Minuta de ajustes y modificaciones a la propuesta de Anteproyecto Plan Regulador Comunal de Iquique

Dichas solicitudes fueron analizadas por el Órgano Responsable y presentadas al Concejo Municipal, el cual dio visto bueno para acogerlas. En función de lo anterior se presentan a continuación los ajustes y modificaciones realizadas agrupadas según temática y que motivan el ingreso de un informe ambiental complementario a la SEREMI de Medio Ambiente de la Región de Tarapacá.

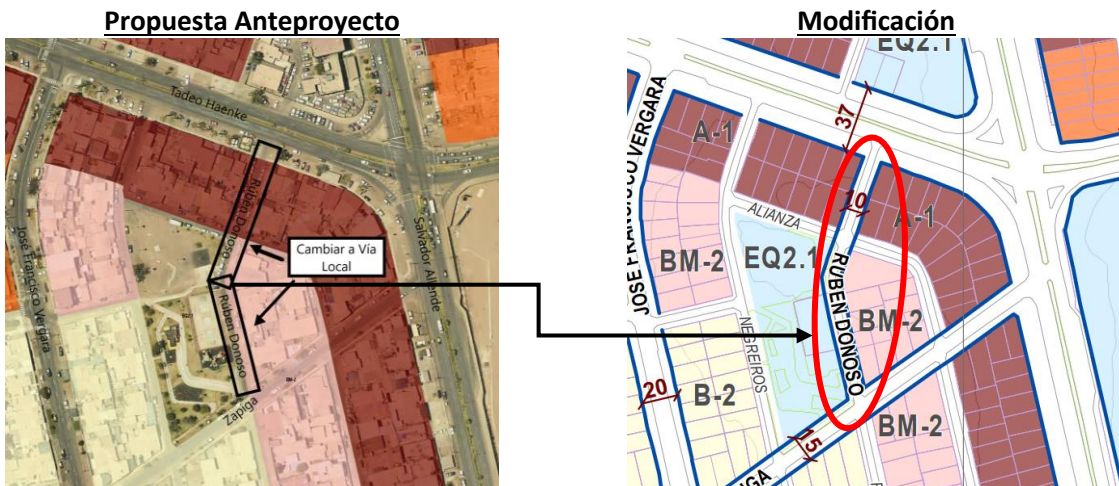
- Reconocer Ruben Donoso como vía local en el tramo indicado en la imagen

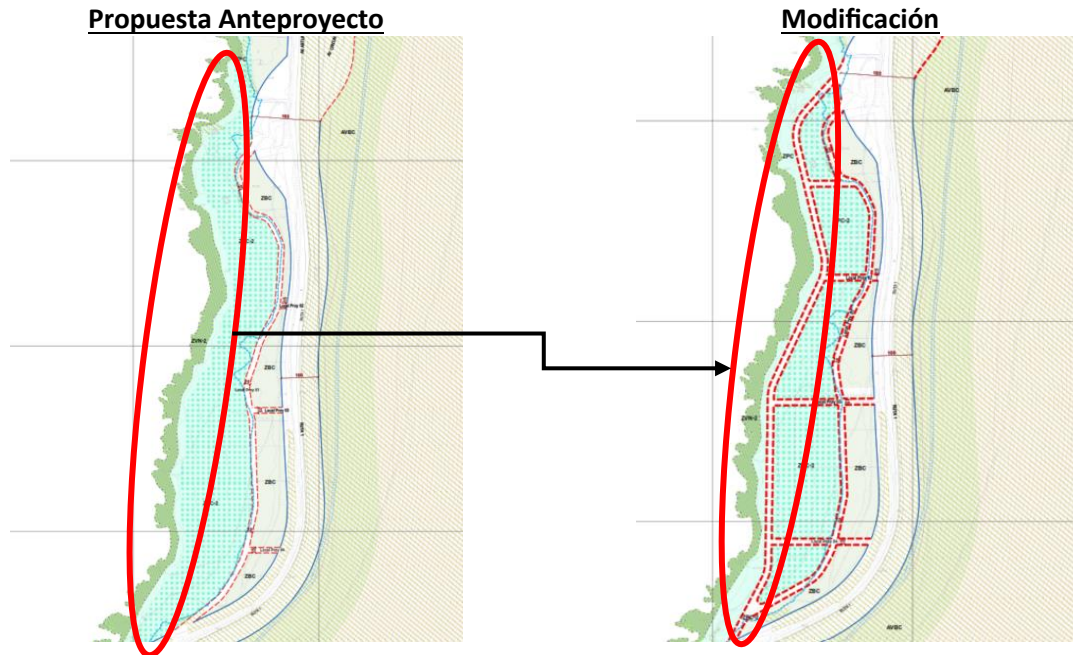
- **Nueva vía de nivel local adedaña a áreas protegidas**
- Crear vía en borde de Tres Islas (15 metros) – Sector Extensión Sur

Respecto de esta modificación cabe mencionar que la vía propuesta se incorpora en terrenos adyacentes al humedal de Playa Blanca y además de acuerdo a antecedentes entregados por los OAE, existen sitios arqueológicos. Respecto del humedal se existe una medida de gradualidad en la ocupación respecto a las zonas ZPC y ZPC-2 siendo la primera más restrictiva puesto que no permite ningún tipo de ocupación, actuando como un área de amortiguamiento hacia el humedal y en este caso la nueva vía constituiría un límite entre esta zona ZPC y el sector interior donde la ZPC-2 permite una mayor ocupación destinada a usos turísticos. En lo relativo a los sitios arqueológicos, previamente ha estaban considerando medidas (directrices de planificación y gobernabilidad) respecto a su resguardo las que deberán aplicarse también en este sector. **En este sentido la incorporación de esta vía no constituye una modificación sustancial, ni altera los contenidos del informe ambiental en lo relativo a la Conservación de los valores naturales y resguardo del Patrimonio Inmueble (FCD-4).**

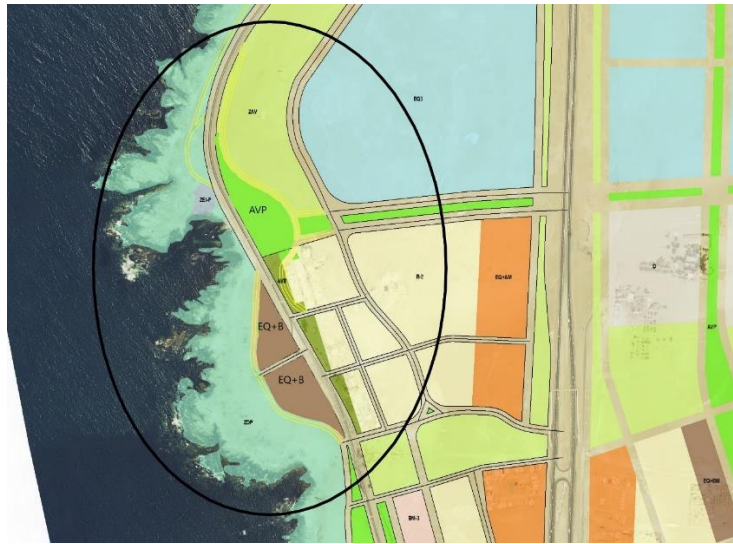
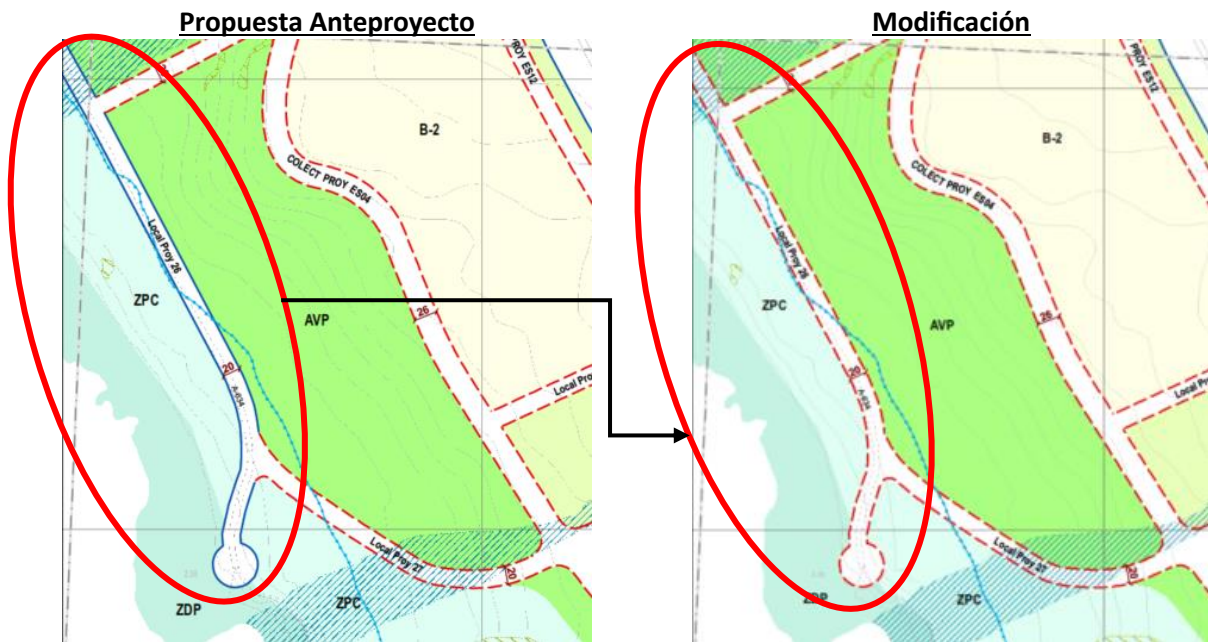
- **Ajuste en el trazado de algunas vías**
- Ajustar vialidad de acceso a los Verdes bajo, acorde a lo indicado en imagen (En amarillo) y modificar zonificación de borde costero (EQ+B)

Los ajustes en los trazados viales previamente indicados no se consideran modificaciones sustanciales ya que corresponden a vialidades de nivel local **y tampoco se alteran los contenidos del informe ambiental.**

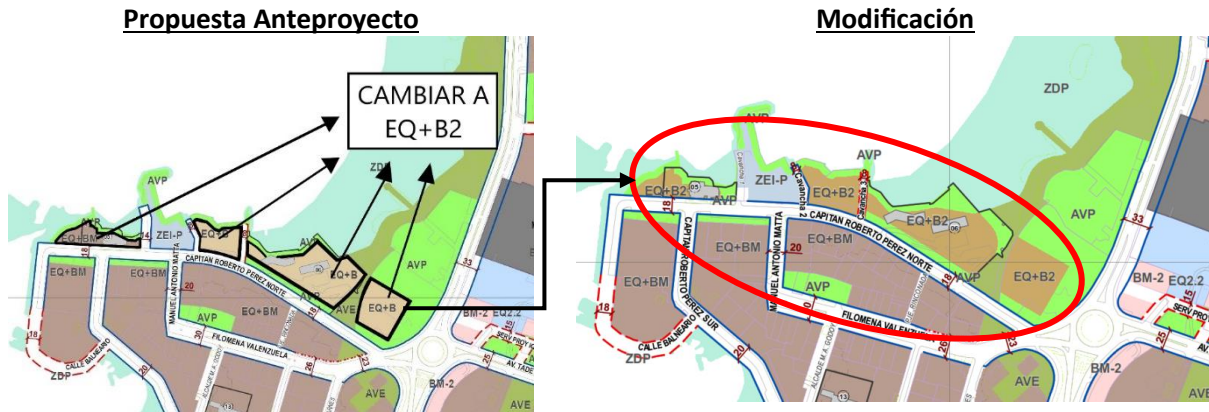
- Reemplazar EQ-B por EQ-B2 (nueva sub zona) (Península Cavancha)

Esta modificación refiere al cambio de una subzona de equipamiento que no considera incentivos normativos por otra que si los considera. **Este ajuste no constituye una modificación sustancial y tampoco altera los contenidos del informe ambiental** ya que, si bien las zonas de equipamiento se consideraron como criterio para la evaluar las opciones de desarrollo, estas solo se analizaron en relación a su localización respecto a las zonas de uso residencial, por lo cual en este caso en particular se mantiene el uso de equipamiento en el mismo sector inicialmente propuesto.

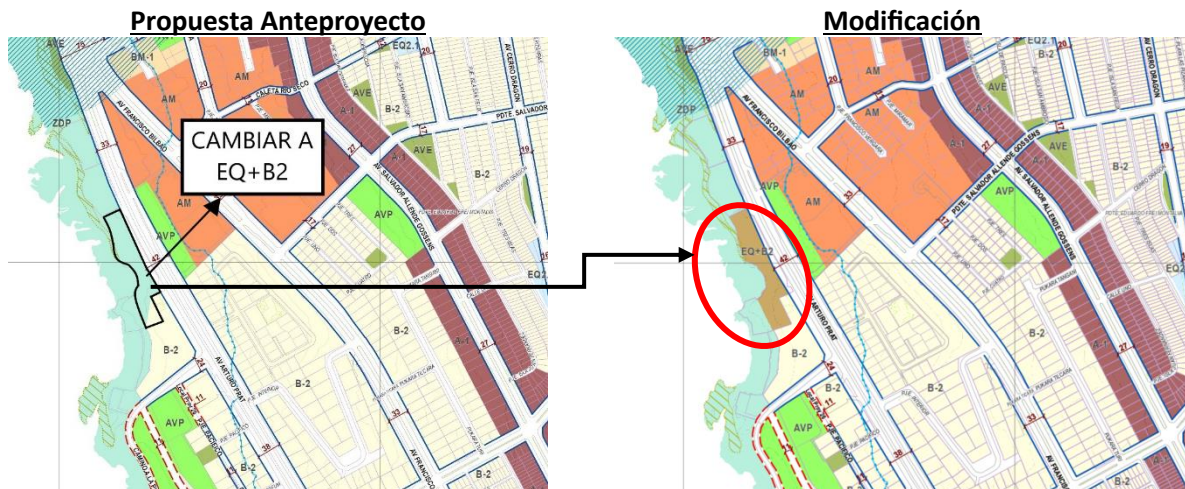
- Incorporar zonificación EQ+B2 en el predio que se indica

Este ajuste incorpora una zona de equipamiento en un sector donde inicialmente se definió una Zona de Playa (ZDP), no obstante, este cambio **no constituye una modificación sustancial ni tampoco altera los contenidos del informe ambiental** ya que la zona ZDP no se consideró dentro de los criterios para la evaluación de las opciones de desarrollo.
